Keuringsverslag van een elektrische laagspanning- en zeer lage spanningsinstallatie

NIET CONFORM

Datum keuring: 28/07/2022

Controlebezoek van een oude huishoudelijke elektrische installatie van een wooneenheid bij verkoop op vraag van de verkoper volgens (KB 08/09/2019) - AREI Boek 1- 8.4.2. en 8.2.1. en 4.2.4.3.

Afbeelding schakel- en verdeelbord:

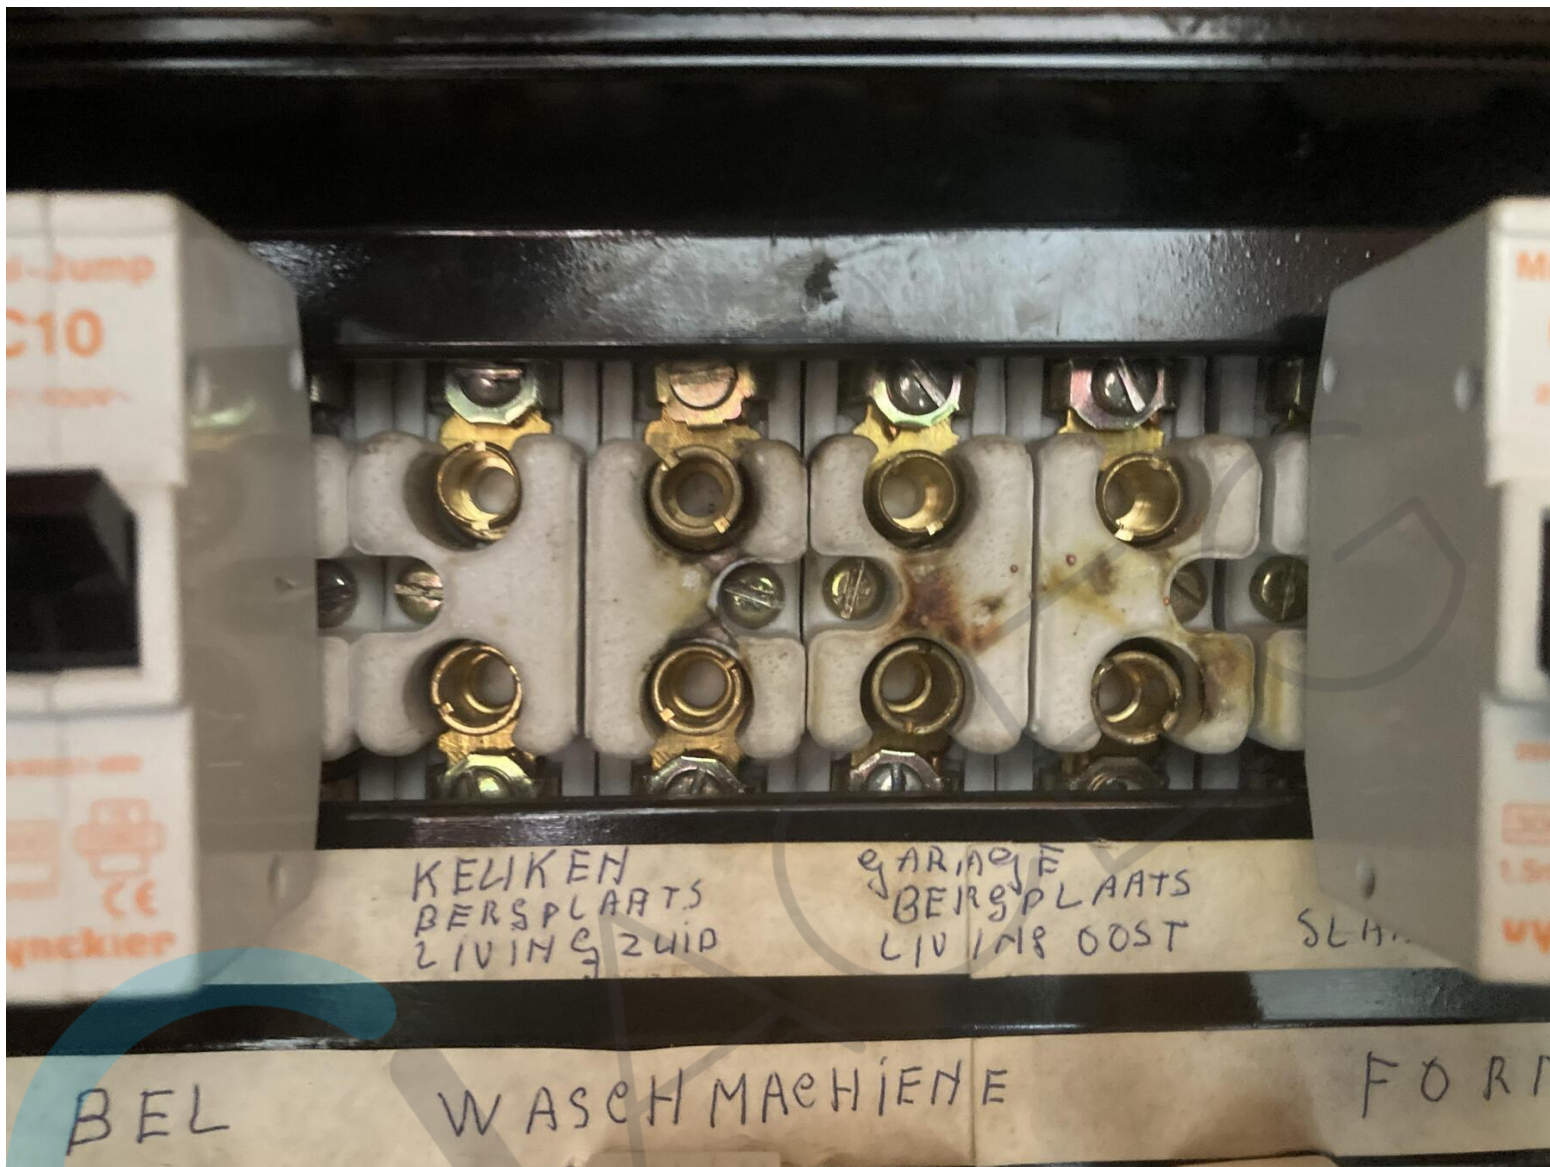
15.07 Verdeelbord dient vervangen te worden, de beschermingsgraad tegen rechtstreekse aanraking is onvoldoende. (Boek 1 Onderafdeling 4.2.2.3.)

15.09 De genaakbare, naakte onder spanning staande delen zijn onvoldoende afgeschermd. (Boek 1 Afdeling 5.1.4. en 4.2.2.3.)

15.10 Niet gebruikte invoeringen van het verdeelbord zijn niet correct of onvoldoende afgedicht. (Boek 1 Afdeling 5.1.4. en 4.2.2.3.)

16.01 Een verzegelbare algemene differentieelschakelaar dient geplaatst te worden aan het begin van de installatie. (Boek 1 Onderafdeling 4.2.4.3.)

17.02 De smeltveiligheidshouders of houders van automatische schakelaars dienen voorzien te worden van kalibreerelementen. (Boek 1 Onderafdeling 5.3.5.5.A.)

17.03 In meerfasige kringen is de smeltveiligheid of 1-polige automaat in de nulgeleider te verwijderen, te vervangen door alpolige automaten. (Boek 1 Onderafdeling 4.4.4.7.)
